▪ INFILTRATIONS

▪ TRANCHE 4

- L'entrée de l'église

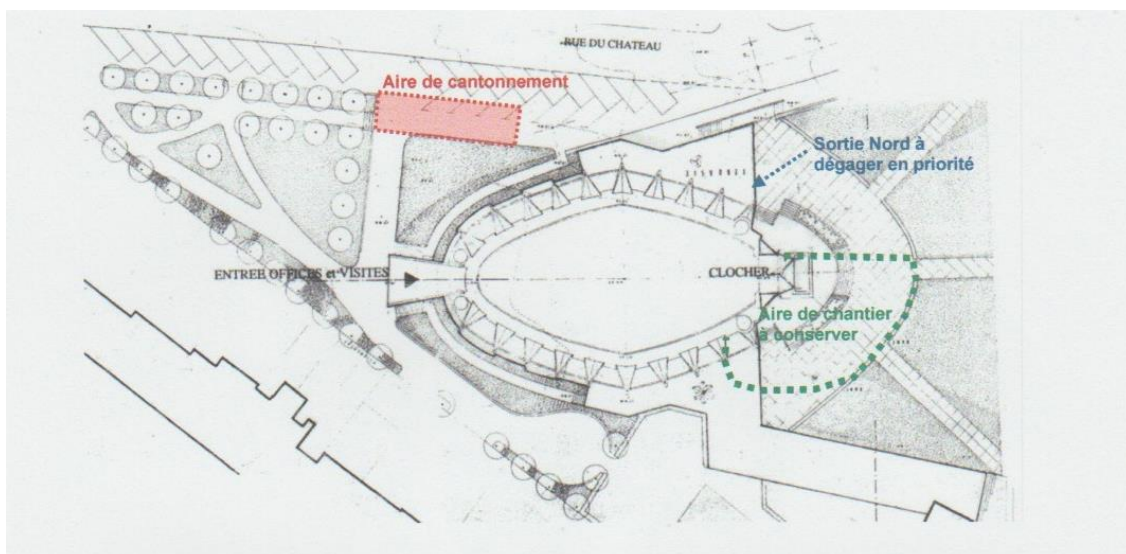
→ Etape 1 : la mise en place de tirants métalliques de 7,00 mètres et de 20mm de diamètres au droit de la première contremarche de l'escalier pour réancrer la passerelle au massif de l'élévation Ouest (compris bouchons et ragréages soignés au droit de la contremarche une fois terminé).

- Le cheminement en partie basse des bas-côtés

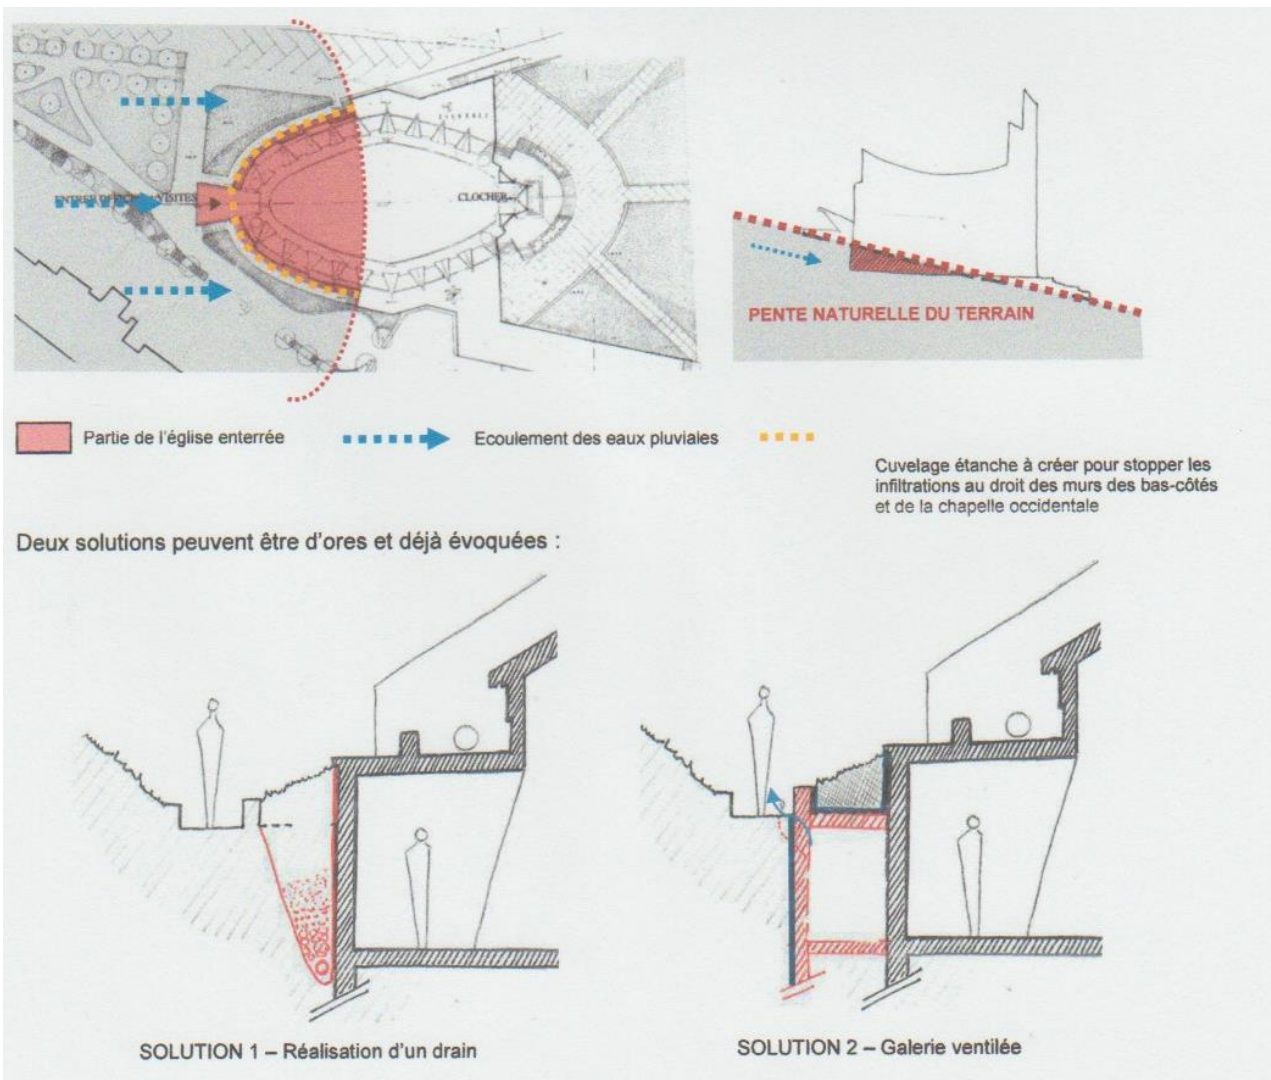
Concernant la partie végétale en pied d'église, l'entreprise propose la réalisation d'une dalle béton en fond de bac et le montage d'un mur en parpaing enduit au droit de la partie verticale au-devant du mur en moellon. A l'intérieur, le bac serait cuvelé par un géotextile et comblé de couches successives de granulats de plus en plus fins selon les dispositions de type drain. Des exutoires permettraient d'évacuer ponctuellement d'évacuation des eaux. Enfin, la terre végétale serait terrassée à l'horizontale.

La maîtrise d'œuvre ne valide pas l'intégralité de cette proposition. Afin de conserver l'esprit du projet d'origine, elle conseille fortement le rétablissement du talutage original de la terre. Aucune structure rapportée, telle que décrit précédemment ne sera bâtie. Un Enkadrain (paroi alvéolaire drainante et assurant une ventilation) sera mis en œuvre directement sur les structures existantes de l'église (murs des bas-côtés, en rouge sur schéma ci-dessous) et un bidim sera mis en œuvre en fond de bac (en bleu, sur le schéma ci-dessous). Les exutoires seront par contre effectivement bien mis en œuvre à intervalle régulier (en orange, sur le schéma ci-dessous).

Cependant, la maîtrise d'œuvre attire l'attention sur le fait que cette solution ne permettra pas de résoudre définitivement la pénétration de l'humidité au droit des bas-côtés de l'église. En effet, l'église étant semi-enterrée, il serait nécessaire de réaliser, soit un drainage périphérique de la partie bâtie sous le niveau de sol naturel, soit une galerie ventilée, pour stopper les infiltrations d'eau liées aux eaux d'écoulement des eaux provenant de la pente naturelle du terrain (schéma ci-dessous).
